Keuringsverslag van een elektrische laagspanning- en zeer lage spanningsinstallatie

NIET CONFORM

Plaats van het onderzoek	
Straatnaam	Middelwindenstraat
Huisnummer	16
Busnummer	
Postcode	3400
Gemeente	LANDEN
Land	België

Aard onderzoek: Controlebezoek van een oude huishoudelijke elektrische installatie van een wooneenheid bij verkoop op vraag van de verkoper volgens (KB 08/09/2019) - AREI Boek 1- 8.4.2. en 8.2.1. en 4.2.4.3.

Afbeelding schakel- en verdeelbord:

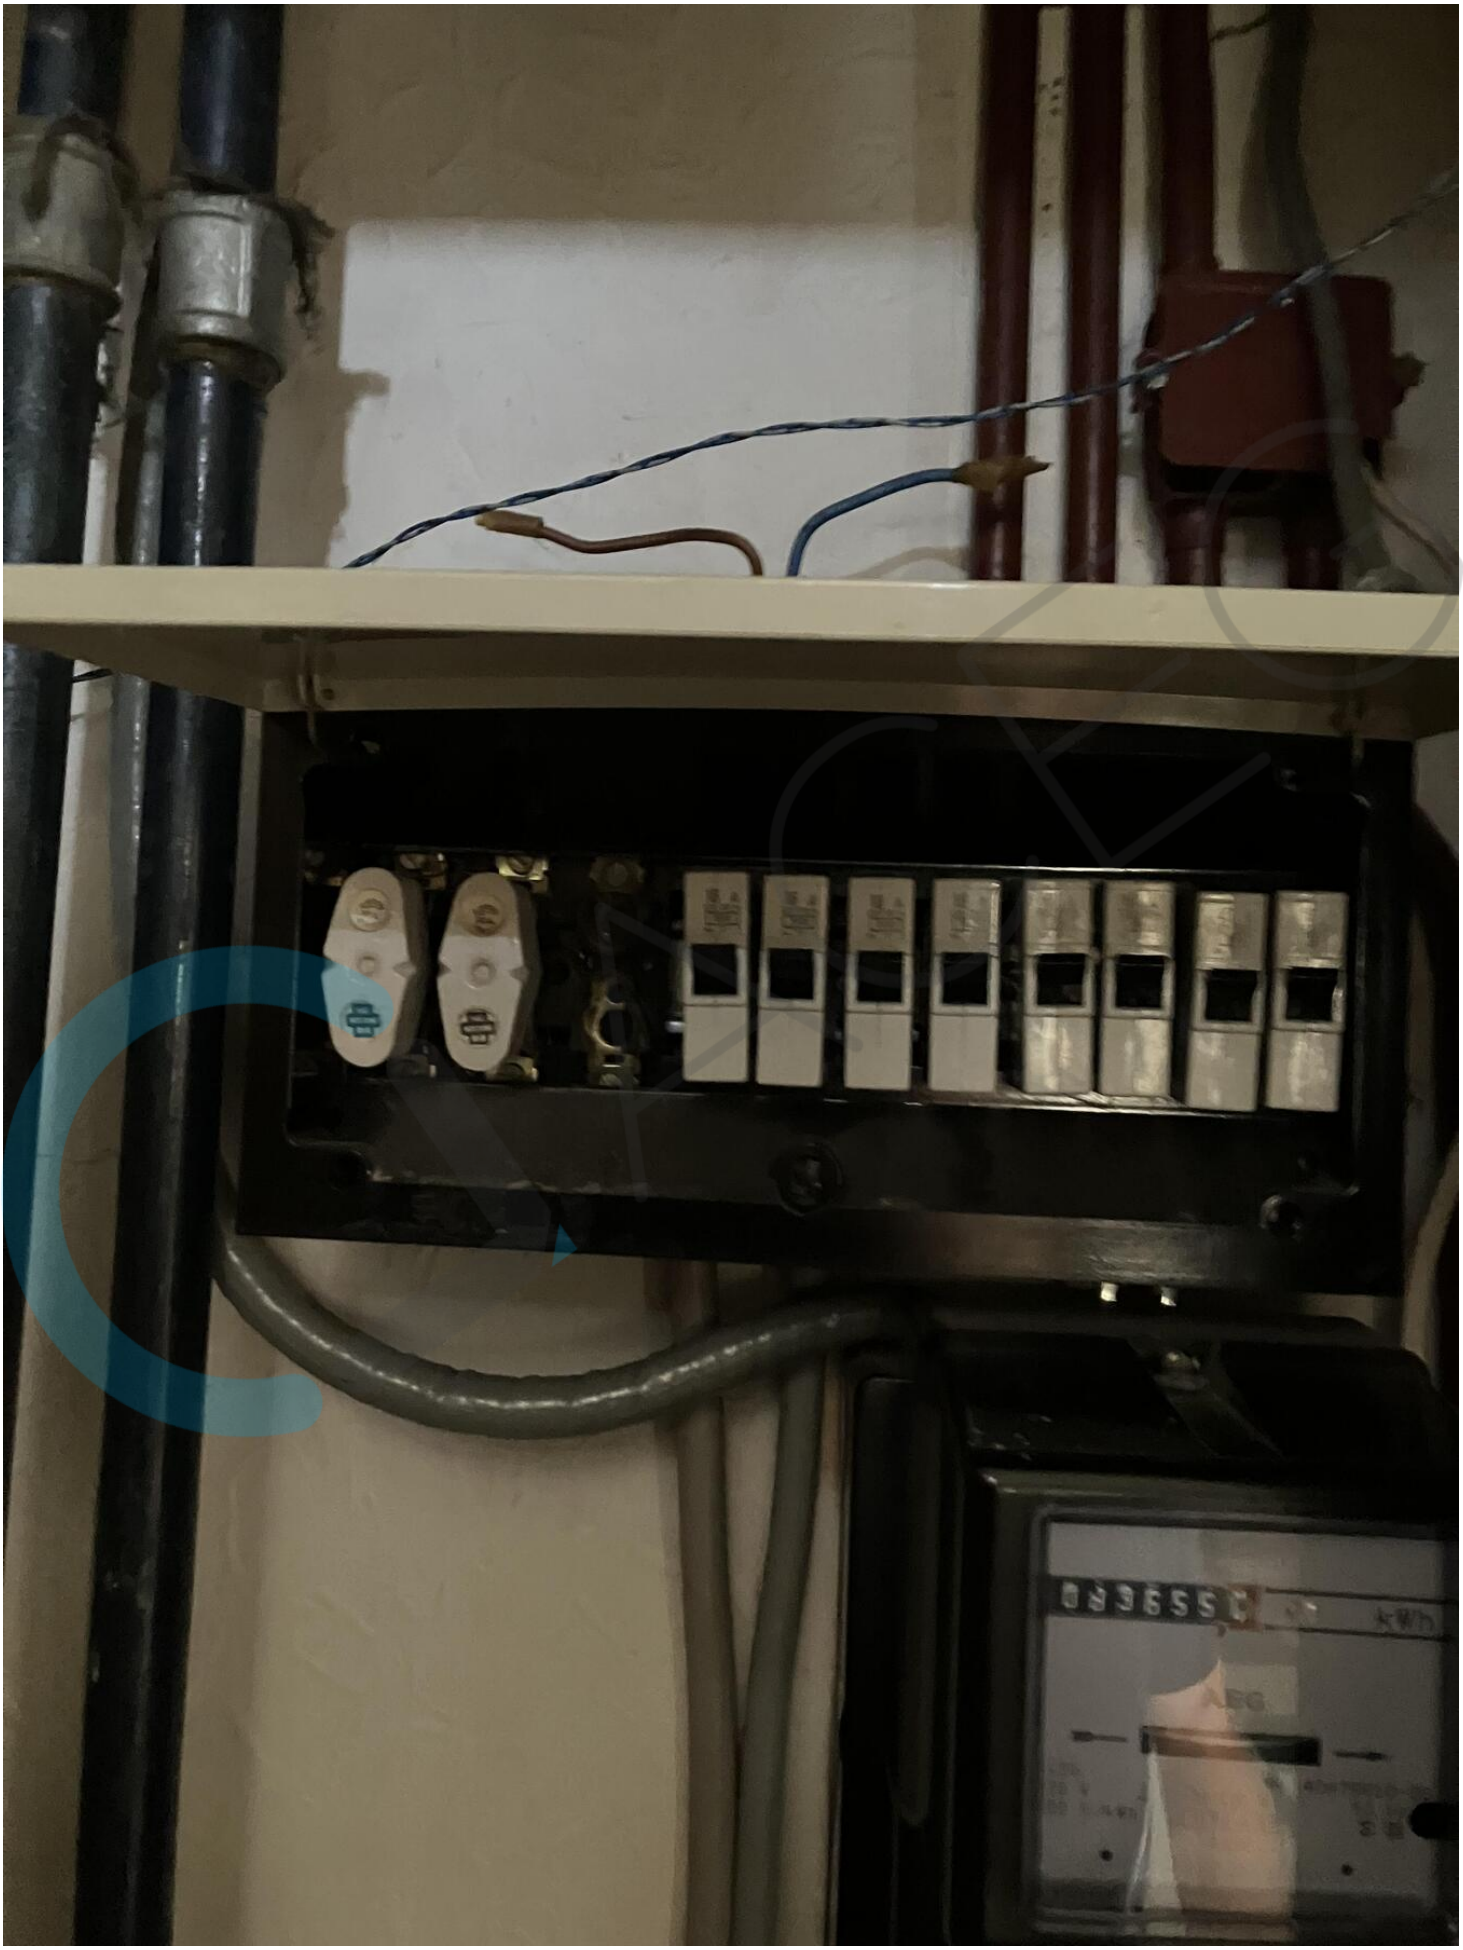
I5.10 De genaakbare, naakte onder spanning staande delen zijn onvoldoende afgeschermd. (Boek 1 Afdeling 5.1.4. en 4.2.2.3.)

I5.11 Niet gebruikte invoeringen van het verdeelbord zijn niet correct of onvoldoende afgedicht. (Boek 1 Afdeling 5.1.4. en 4.2.2.3.)

I6.01 De differentieelschakelaar aan het begin van de huishoudelijke installatie is niet verzegelbaar. (Boek 1 Onderafdeling 4.2.4.3.)

I7.01 De smeltzekeringhouders of houders van kleine vermogensschakelaars met pennen met een sectie kleiner dan 10mm2 zijn niet voorzien van kalibreerelementen. (Boek 1 Onderafdeling 5.3.5.5.A.)

I7.05 Het is verboden smeltzekeringen en/of vermogensschakelaars te overbruggen. (Boek 1 Afdeling 9.5.)

I7.07 De aanduiding van de nominale stroomsterkte van smeltzekeringen en/of vermogensschakelaars is niet zichtbaar of is uitgewist. (Boek 1 Onderafdeling 1.4.2.1.)
